■実施設計の報告について

【平成 27 年 12 月 1 日第 29 回委員会にて説明済みの VE 提案による主な変更点】

北側外観パース

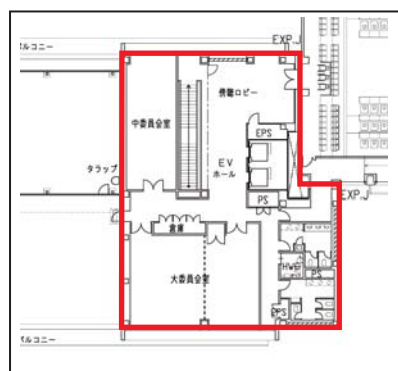
- 外装の合理化
窓上庇をプレキャストコンクリートから金属製に変更しました。
- 屋上室外機目隠し壁の変更
材質の変更、高さの見直しによりコストを削減しました。
- 新築棟断面計画の見直し
1 階床レベルの見直し、各階高の縮小により、土工事、躯体、仕上げ数量を削減しました。
- 既存庁舎上部解体工法の見直し
解体工法の見直しにより、コストが高いブロック解体の範囲を縮小しました。
- 新築棟の構造形式の変更（鉄骨造⇒CSBeam 工法）
三者協議会及び構造部会にて検討の結果、コスト削減案として大成建設の特許工法である CSBeam 工法を採用しました。
ロングスパンの大梁及び小梁のみ鉄骨造とし、それ以外は鉄筋コンクリート造とする複合構法により、柱の無い大きな執務空間を確保しながら、高騰している鉄骨の使用量を削減、工期を短縮します。

■新築棟 4 階プラン（実施設計）

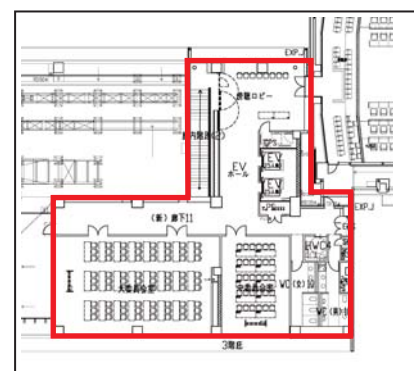
- 新築棟 4 階プランの変更
合理的な構造架構と、大・中委員会室の使いやすい配置を考慮してプランを L 型に変更しました。
- なし棚コリドールの変更
機能性を考慮して、2つのエントランス庇とそれらを繋ぐコリドールの構成としました。
2つのエントランス庇は、車寄せとして大型バスが寄り付ける高さを確保し、遠くからでもエントランスとして認識しやすい特徴的な形状としました。
バスの待合としての機能を併せ持つコリドールは、雨の吹き込みを考慮して高さを抑えました。
- 渡り廊下 1 階部分の外壁化
法的な要因及びコスト削減のため、1 階部分の外壁を取り止めました。
雨の吹き込みを抑制するため、ルーバーを設けます。
